### Dica 13 - JAVELIN

**Javelin Loop** Após o artigo publicado na Revista AirPress (#75, pag. 63) sobre os problemas encontrados em alguns equipamentos, a Sun Path, fabricante do Javelin emitiu um novo boletim. O novo Boletim é conhecido por: Service Bulletin #SPSB:03032000 – Revision B, emitido em 01 de Maio de 2000.

**Assunto:** Proteção do Ilhós do suporte do loop do principal.

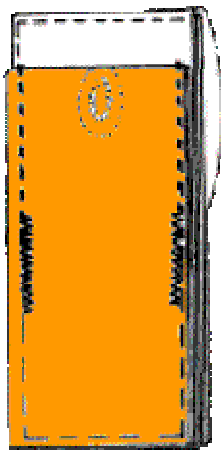
**Histórico:** Linhas de suspensão de diâmetro pequeno (similar à Microline 550 ou Vectran 500) podem ficar presas ao ilhós do suporte do loop do principal, resultando assim numa séria pane de ferradura com as linhas de suspensão ou linhas de freio presas ao container durante a abertura (do principal).

**Mandatário:** Para todos os Javelins fabricados antes de Setembro de 1993, recomendado para TODOS os Javelins fabricados desde Setembro de 1993 até Março de 2000.

É importante anotar na caderneta de dobragem do reserva que o serviço foi feito de acordo com o SPBS:03032000-Rev.B.
